AUTORIDAD NACIONAL
DE LICENCIAS AMBIENTALES

COMUNICACIÓN
ACTO ADMINISTRATIVO

Referencia: Expediente: LAM5678
Asunto: Comunicación Resolución No. 00391 del 20/03/2018

Figura 2.5 Áreas de Influencia Indirecta y Directa Físico-biótica del proyecto

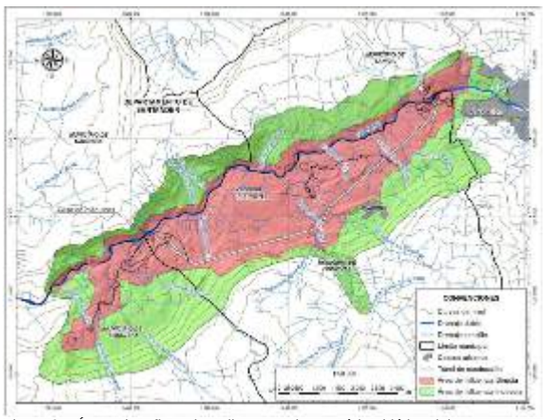
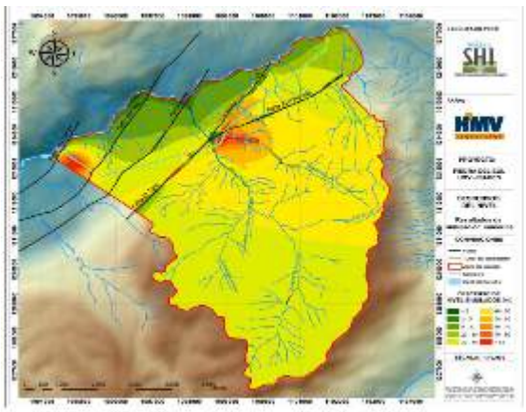
Para el componente hidrogeológico, las metodologías implementadas para la realización de los modelos son adecuadas. Sin embargo, en la caracterización hidrogeológica y en el ejercicio para el establecimiento del Área de Influencia Directa- AID, se evidencia que no fueron aplicadas con rigurosidad, es así que para el Área de Influencia Directa -AID no se estimó las extensiones en espacio, ni el tiempo de los impactos por la construcción del túnel, el tipo y la intensidad de abatimiento del recurso hídrico subterráneo, durante las distintas fases del proyecto, a partir del radio del cono de abatimiento generado por la construcción del túnel de 9,09 Km.

Además, una comparación entre la Figura 2.5 Áreas de Influencia Indirecta y Directa Físico-biótica del proyecto, presentado por la empresa en el capítulo 2, página 8 y la Figura 3.54 Zona de posible afectación del túnel de conducción. Escenario A (capitulo 3, página 139), muestra una incoherencia entre lo planteado como áreas de afectación en lo que respecta al recurso hídrico subterráneo. Se evidencia un análisis aislado y parcializado, excluyendo al casco urbano de Pinchote y la cuenca hidrológica de la quebrada La Pinchota del Área de Influencia Directa - AID, siendo estas, las áreas de mayor afectación por abatimiento de los niveles simulados.

Por lo anterior esta Autoridad considera que la metodología utilizada para llevar a cabo los modelos hidrogeológicos es adecuada. Sin embargo, existieron inconsistencias en la delimitación y justificación del área de influencia física del proyecto. En consecuencia, esta autoridad ratifica lo expuesto en la Resolución objeto de alzada.

Figura 1 Localización de Áreas de importancia para la Conservación de aves en al área de influencia del Proyecto Hidroeléctrico
Fuente: SIG ANLA.01/02/2018,

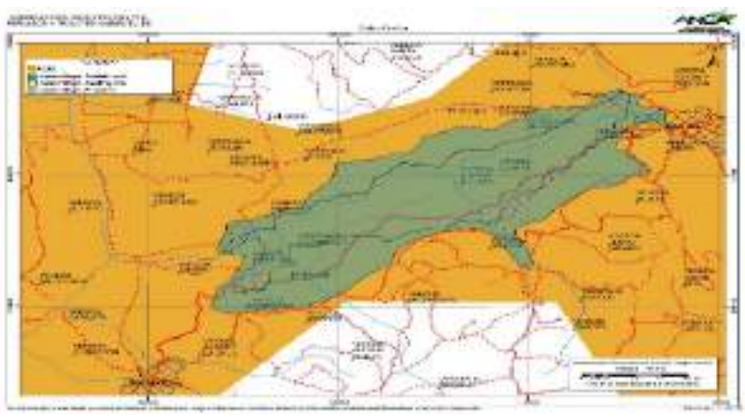
De igual manera, no se presenta argumentos técnicos y ambientales asociados a los elementos señalados en el capítulo de caracterización del medio biótico que permitieran ser usados de herramienta argumentativa para esta definición, más aún si se considera que unos de los grupos faunísticos más afectados están relacionados a los ecosistemas acuáticos, uno de varios elementos que no se analiza para la definición del área de influencia.

Por lo anterior, es dable señalar que la sociedad ISAGEN S.A. E.S.P no realizó un análisis que permita esclarecer cuales fueron los elementos técnicos que dan soporte a la definición del área de influencia, por lo que se considera que no da cumplimiento a lo establecido en el numeral 2.3 del artículo primero del Auto 2766 del 03 de septiembre del 2012, en relación a justificar técnicamente la determinación de la definición del Área Influencia Indirecta -AII del proyecto desde los componentes (…) y biótico (…), por tanto, esta Autoridad se reitera que el Área de Influencia del Proyecto no fue delimitada conforme a los Términos de Referencia HE-TER-1-01 ni de acuerdo a lo solicitado en el Auto 2766 del 2012.

Aunado a lo anterior, la ausencia de información en la caracterización biótica relacionada en las Áreas de Importancia para la Conservación de Aves – AICA, teniendo en cuenta que toda el área de influencia del proyecto se encuentra sobrepuesta al AICA CO074 (Bosques Secos del Valle del Río Chicamocha), establecida desde el 2008 y cuyo principal objetivo es determinar el estatus, la distribución y los requerimientos ecológicos de dos especies de aves endémicas del cañón del Chicamocha y críticamente amenazadas: el Cucarachero de Nicéforo (Thryothorus nicefori) y el Colibrí Ventricastaño (Amazilia castaneiventris)4, información de carácter relevante para el análisis de la caracterización y contenido del Estudio de Impacto Ambiental-EIA. También para dicha área se establecen endemismos a nivel de especie y subespecie, como el de Ortalis columbiana, Myiarchus apicalis, Momotus

Figura 2.5 Áreas de Influencia Indirecta y Directa Físico-biótica del proyecto.

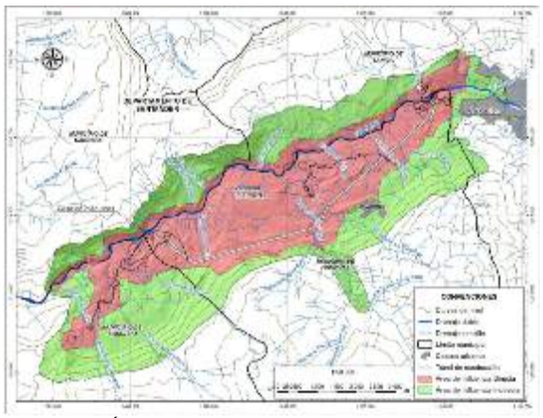
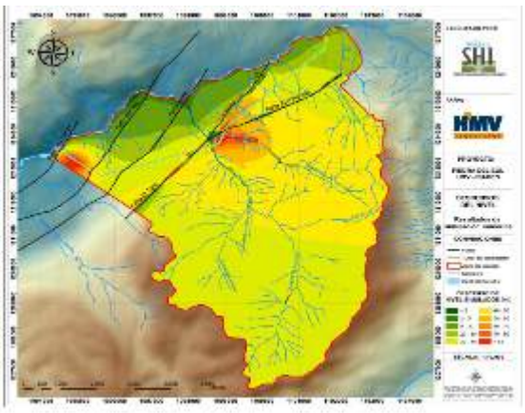
Para el componente hidrogeológico, no se estimó las extensiones en espacio, ni el tiempo de los impactos por la construcción del túnel, el tipo y la intensidad de abatimiento del recurso hídrico subterráneo, durante las distintas fases del proyecto, a partir del radio del cono de abatimiento generado por la construcción del túnel de 9,09 km.

Una comparación entre la Figura 2.5 Áreas de Influencia Indirecta y Directa Físico-biótica del proyecto, presentado por la empresa en el capítulo 2, página 8 y la Figura 3.54 *Zona de posible afectación del túnel de conducción. Escenario A* (capitulo 3, página 139), muestra una incoherencia entre lo planteado como áreas de afectación en lo que respecta al recurso hídrico subterráneo. Se evidencia un análisis aislado y parcializado, excluyendo al casco urbano de Pinchote y la cuenca hidrológica de la quebrada La Pinchota del área de influencia directa, siendo estas, las áreas de mayor afectación por abatimiento de los niveles simulados.

Figura 3.64 DHI para manantiales y quebradas y descensos simulados con el modelo numérico

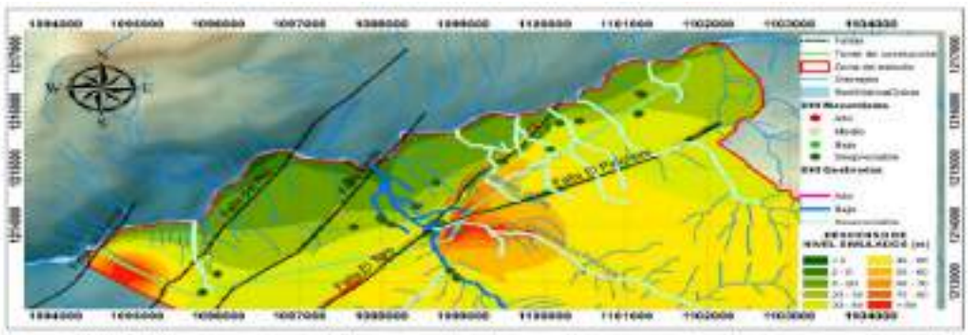
En cuanto el análisis de probabilidad de afectación de los puntos de agua subterráneos y fuentes superficiales de manera específica en el área de influencia del túnel a construir y resalta las conclusiones aportadas por la empresa de acuerdo con este análisis. En el sentido, de que se evidencia una probabilidad de afectación despreciable a los 29 manantiales identificados en la zona y baja a la quebrada La laja.

La comparación realizada en el documento (Figura 3.64; capitulo 3; página 156) y en el cual resalta la coherencia relativa entre el modelamiento numérico y el DHI, generando una alerta de monitoreo en la quebrada La Laja. Sin embargo, se evidencia ciertas incongruencias en el análisis comparativo. Por ejemplo: para la modelación matemática la mayor afectación por el abatimiento de niveles en la zona, se encuentra localizada en la confluencia de los sistemas de fallas de El Toro y El Pinchote, siendo la Quebrada La Pinchota, el drenaje con mayor afectación, mientras que el método DHI considera despreciable la afectación para este cuerpo de agua. Por otro lado, los manantiales se consideran de muy baja afectación (despreciable por utilizar el término propuesto) con la metodología DHI y en una zona con descensos entre 20 y 40 metros de abatimiento.

Figura 3.64 DHI para manantiales y quebradas y descensos simulados con el modelo numérico

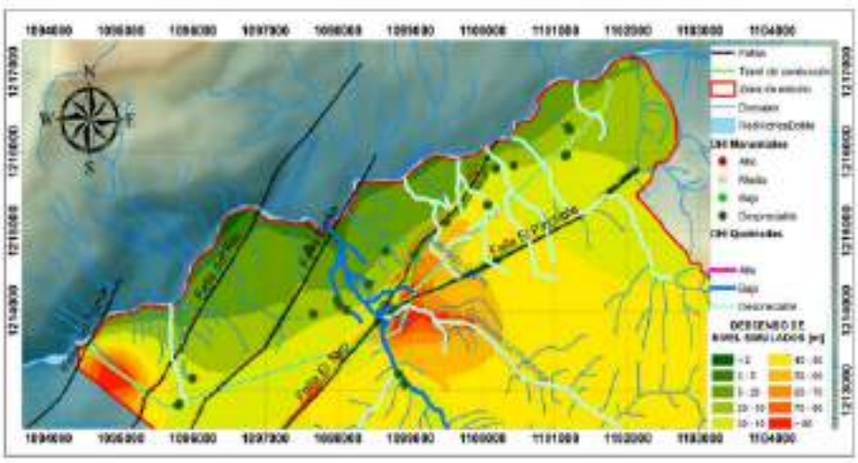
Por otro lado, los manantiales se consideran de muy baja afectación (despreciable por utilizar el término propuesto) con la metodología DHI en una zona con descensos entre 20 y 40 metros de abatimiento.

Figura 3.64 DHI para manantiales y quebradas y descensos simulados con el modelo numérico

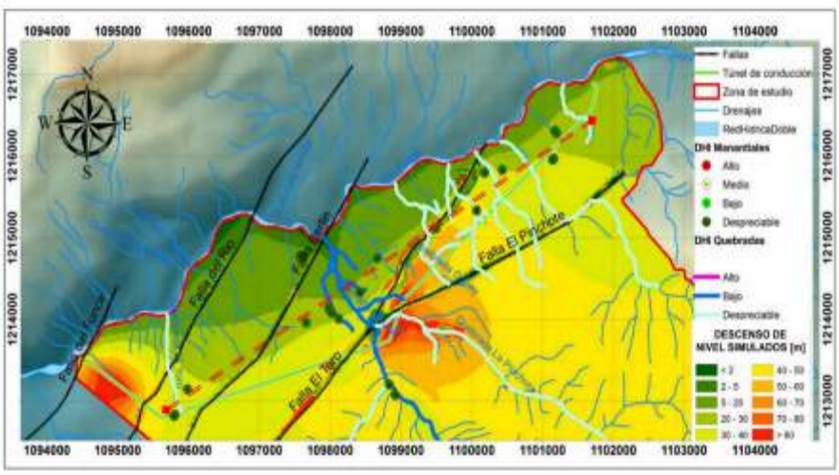
En relación con las variaciones del nivel freático la modelación numérica muestra un descenso en los niveles de 5 hasta 40 metros, sobre el corredor de descarga que conforman los manantiales inventariados y que son altamente sensibles a cualquier fluctuación por mínima que esta sea. Este impacto tendría un carácter irreversible si se tiene en cuenta la descripción presentada en el Estudio de Impacto Ambiental- EIA, por lo que su importancia estaría en crítico. Ahora bien, el análisis con el método DHI considera despreciable la afectación para los cuerpos de agua y los manantiales, por lo que la importancia de este impacto estaría como bajo a muy bajo. Razón por la cual, esta Autoridad no encuentra coherencia en los resultados presentados.

Figura 2.5 Áreas de Influencia Indirecta y Directa Físico-biótica del proyecto.

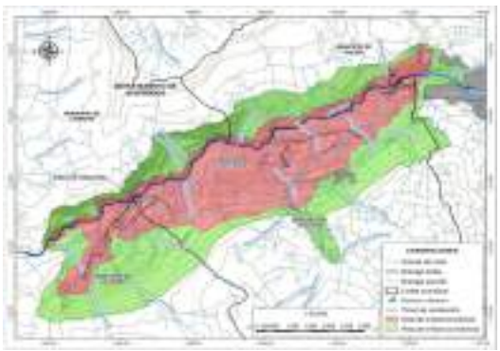
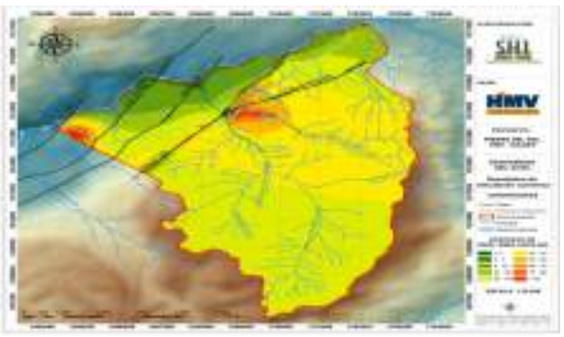
Además, una comparación entre la Figura 2.5 *Áreas de Influencia Indirecta y Directa Físico-biótica del proyecto*, presentado por la empresa en el capítulo 2, página 8 y la Figura 3.54 *Zona de posible afectación del túnel de conducción. Escenario A* (capitulo 3, página 139), muestra una incoherencia entre lo planteado como áreas de afectación en lo que respecta al recurso hídrico subterráneo. Se evidencia un análisis aislado y parcializado, excluyendo al casco urbano de Pinchote y la cuenca hidrológica de la quebrada La Pinchota del área de influencia directa, siendo estas, las áreas de mayor afectación por abatimiento de los niveles simulados.
